定期監査(工事監査)結果報告書

袋井市監査委員

報 告 書

協同組合 総合技術士連合

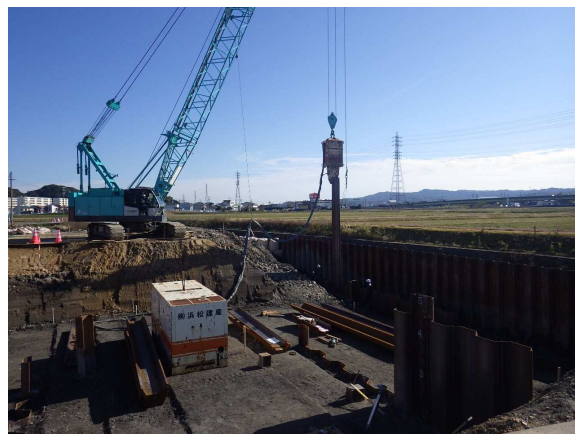
県管理の二級河川沖之川の仮排水兼止水用鋼矢板架設後に、地盤改良のために、所定エリアを計画深さまで掘削している状況。

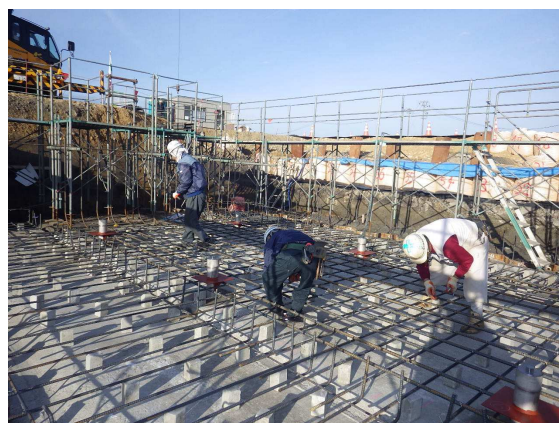
所定エリアに関して、約2.0m厚さの地盤改良を施工している状況。右肩の重機進入路には、玉石を撒いて作業性を上げている、
